con la presente si inviano le Osservazioni contro il Progetto di un impianto eolico codice procedura ID\_VIP/ID\_MATTIM: 1269 denominato "Pitigliano" ubicato nei comuni di Pitigliano (GR) e Sorano (GR) costituito da 20 (venti) aerogeneratori di potenza nominale 7,0 MW per un totale di 140,0 MW con relative opere connesse ed infrastrutture indispensabili.

**ID: Codice procedura (ID\_VIP/ID\_MATTM): 12691**

**“Progetto di un impianto eolico denominato "Pitigliano" ubicato nei comuni di Pitigliano (GR) e Sorano (GR) costituito da 20 (venti) aerogeneratori di potenza nominale 7,0 MW per un totale di 140,0 MW con relative opere connesse ed infrastrutture indispensabili”**

**Immagine 1. Vincoli ex art. 136 del CBC dal PIT della Regione Toscana e zona approssimativa dove è progettato l'impianto industriale.**

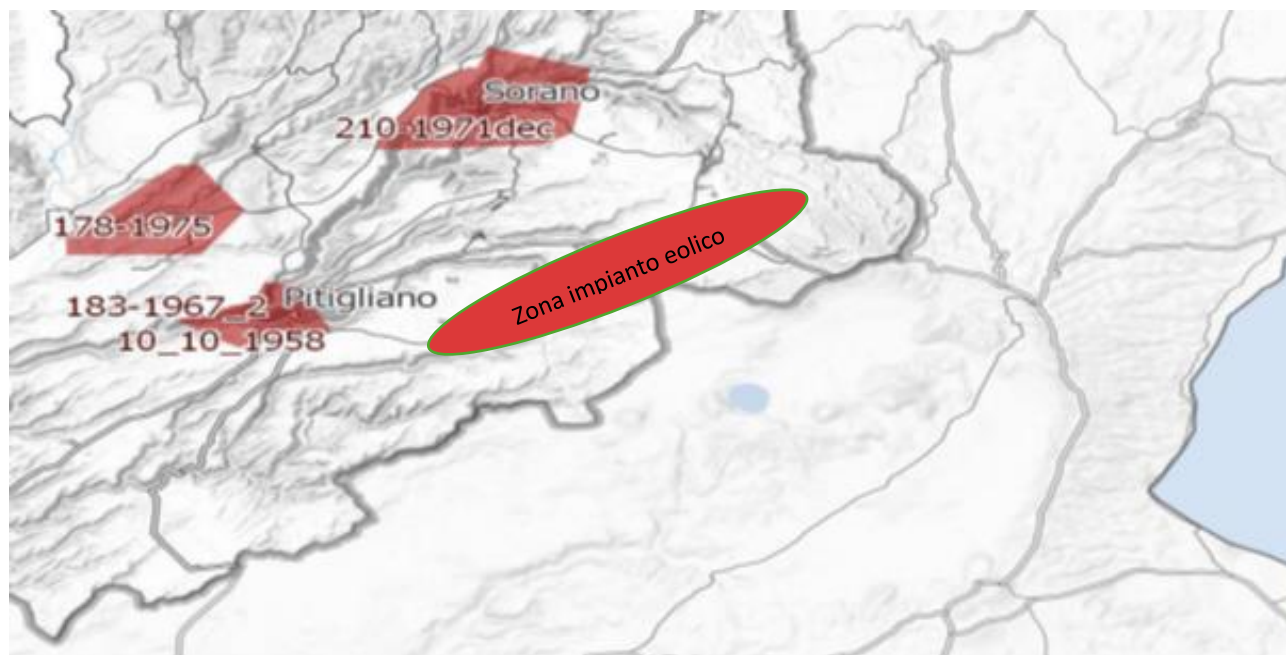
Per quanto riguarda le numerose incompatibilità dell'impianto eolico "Pitigliano" con i copiosi e pregevoli beni culturali ed archeologici presenti e caratterizzanti questa parte di territorio tosco-laziale si rimanda alla documentazione prodotta dalla Proponente che ne individua una molteplicità. Questo gran numero di beni culturali insieme ad altre peculiarità evidenzia in modo lapalissiano che l'impianto eolico "Pitigliano" con la sua essenza e carattere industriali nulla avrebbe a che vedere con il contesto paesaggistico, culturale, storico, economico e delle tradizioni agroalimentari. L'impianto industriale si caratterizzerebbe pertanto come elemento estraneo ed avulso oltre che dalla realtà storica ed economica di questo territorio tosco-laziale anche dalla sua stessa e radicata identità culturale.

**Immagine 3. Cumulo di una parte di impianti eolici, fotovoltaici e geotermici industriali in progettazione ed esistenti intorno all’eolico industriale “Pitigliano”.**

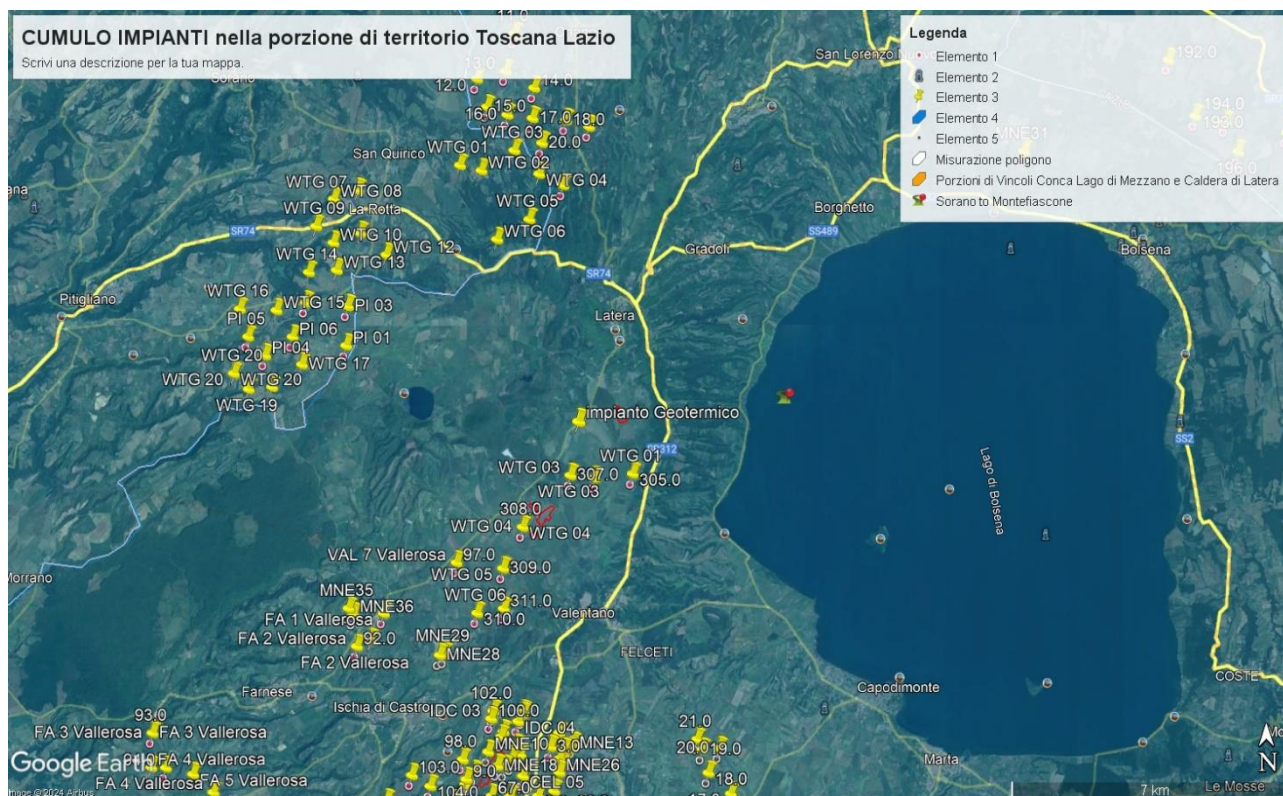
Nella Parte IV delle Linee guida citate al punto 16.1, nello stabilire i requisiti per la valutazione positiva dei progetti nel procedimento di VIA si parla di individuazione delle aree idonee per l’insediamento degli impianti tenendo conto di aree degradate da attività antropiche pregresse o in atto (brownfield) tra cui siti industriali, cave, discariche, siti contaminati. Stessa raccomandazione viene ribadita anche nell’art.20 del D.Lgs n. 199/2021. Ma appare inascoltata dalla proponente. Infatti, insiste molto nel dire che il suo impianto industriale è compatibile con il territorio nonostante le numerose incompatibilità paesaggistiche, culturali, economiche e naturalistiche che esso incontra.

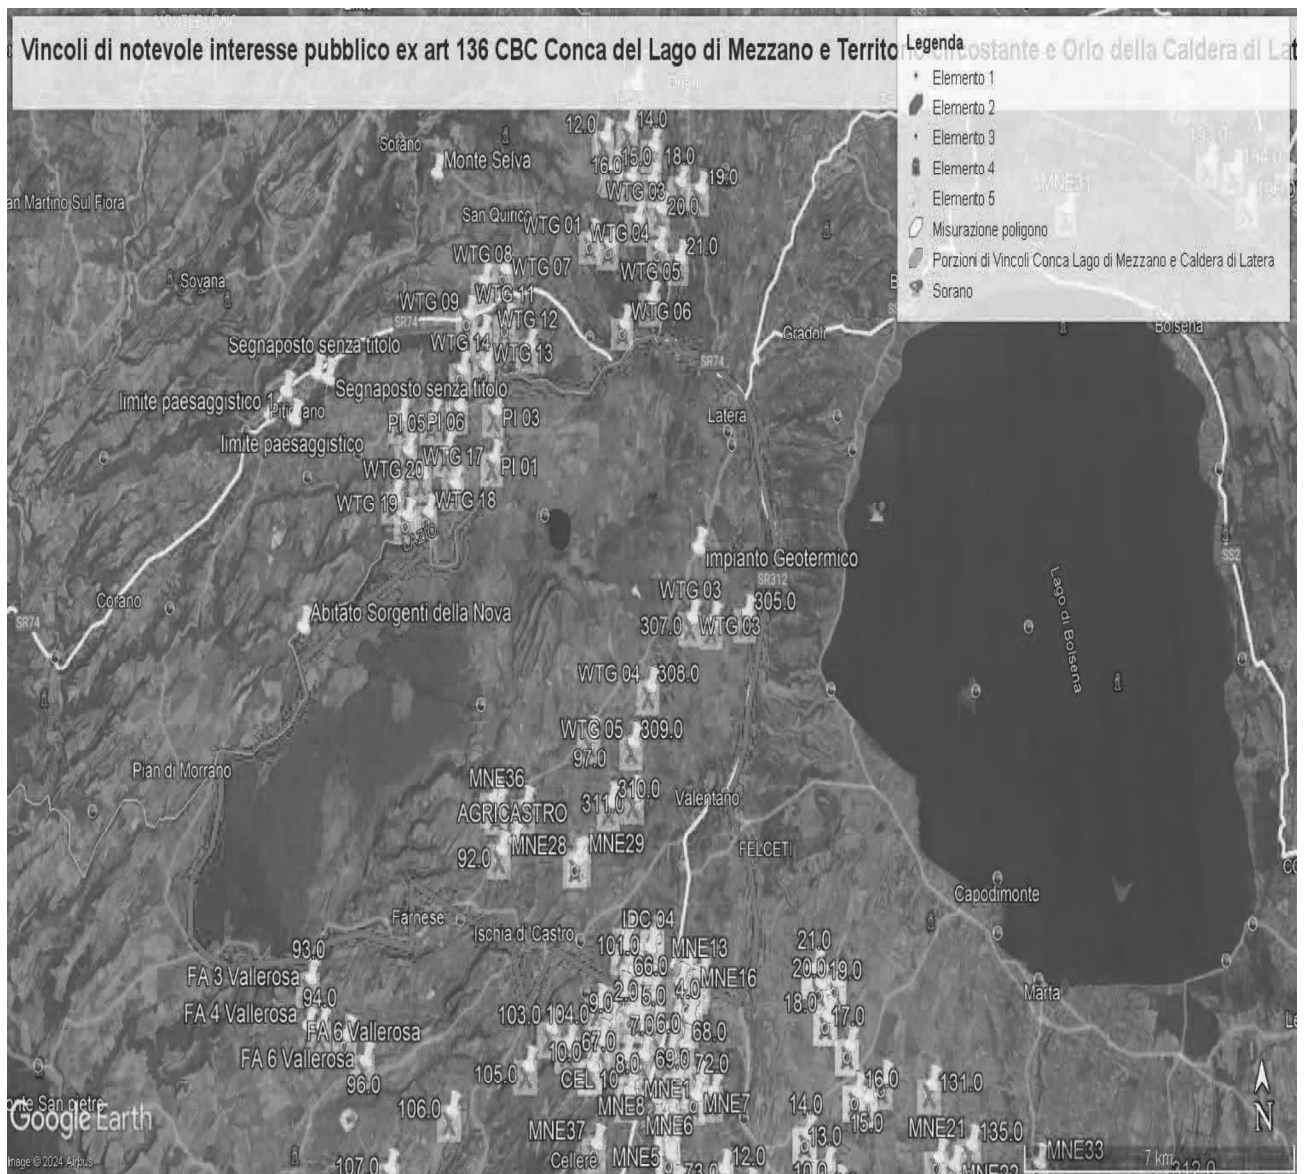
**IMMAGINE 1.** Confini esterni in rosso dei due vincoli laziali ( uniti) della Conca del Lago di Mezzano e territorio circostante ( Selva del Lamone) e Orlo della Caldera di Latera ... entrambi di notevole interesse pubblico nelle cui fasce di rispetto di tre chilometri ricadrebbero con distanze diverse gli aerogeneratori dell'impianto eolico industriale " Pitigliano". Si evidenzia anche il cumulo con altri impianti FER ( segnaposto gialli) nel Lazio e Toscana (Eolico Rempillo P01, P02 ecc).

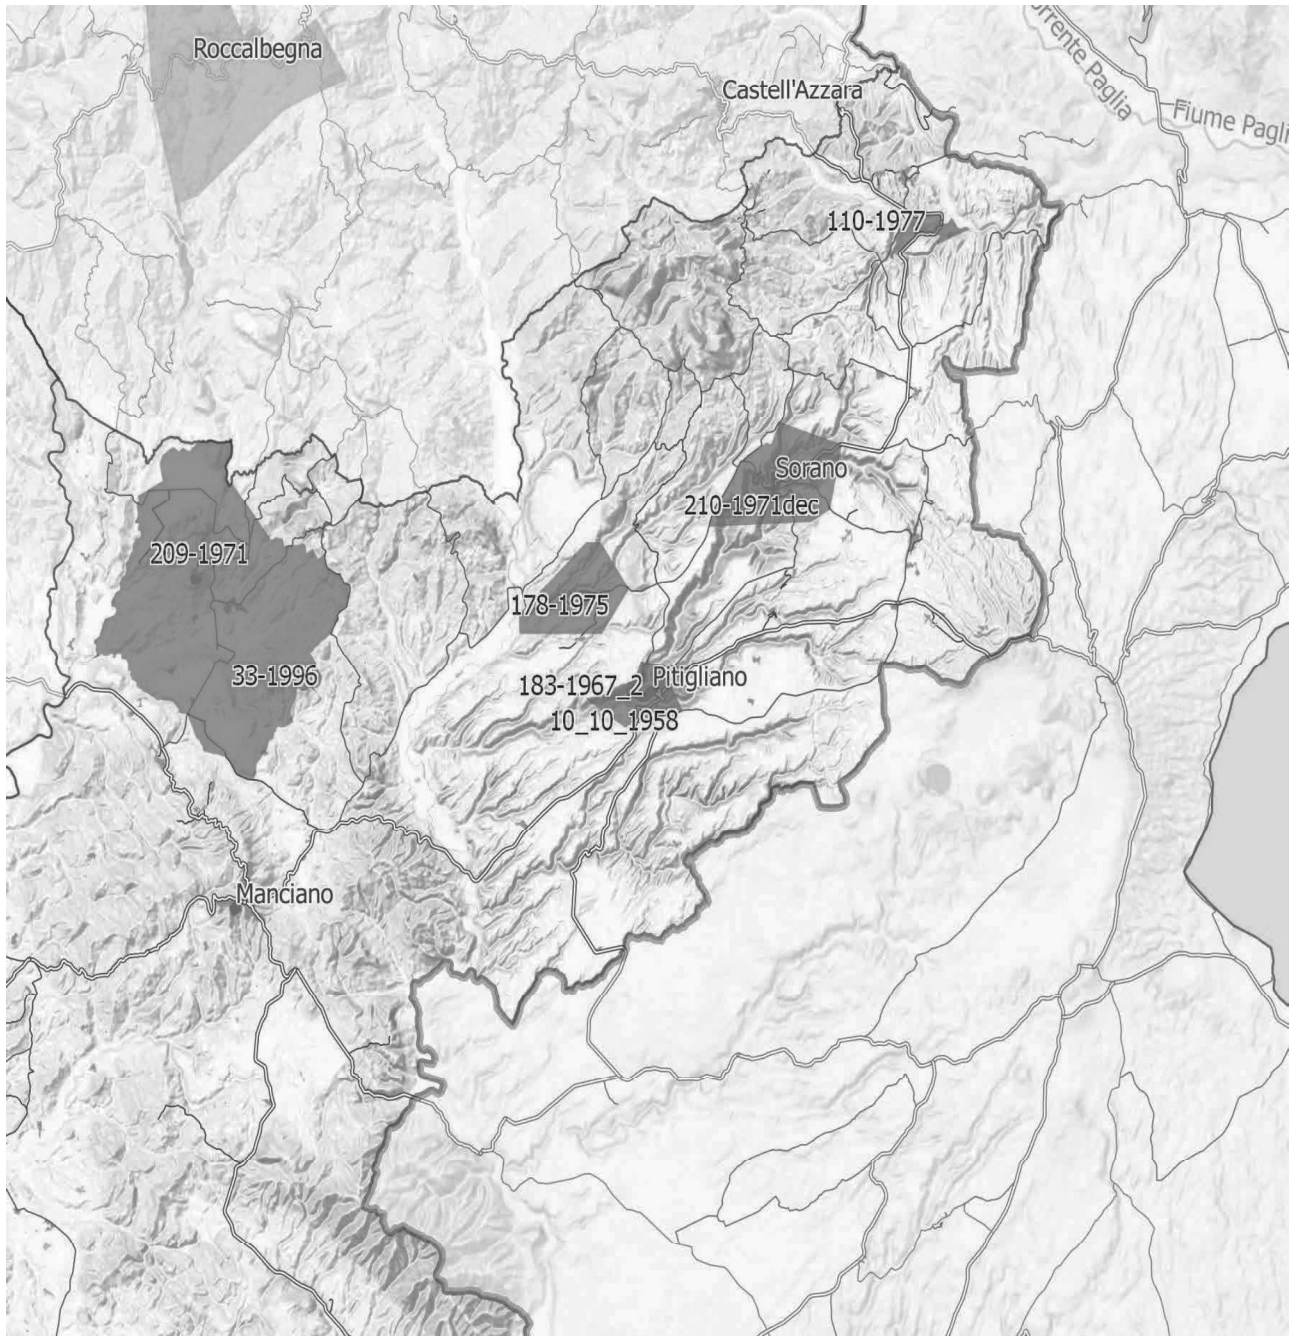
**IMMAGINE n. 4** Si evidenzia che i tre aerogeneratori WTG 07, WTG 08 e WTG 09 impattano con il vincolo paesaggistico di notevole interesse pubblico del Centro Storico di Sorano. Il WTG 07 si troverebbe a 2828 m, WTG 08 2504 e WTG 09 2990. Il cavidotto dell'impianto invece impatta in buona parte del Vincolo paesaggistico ex art. 136 del CBC del Centro Storico di Pitigliano.
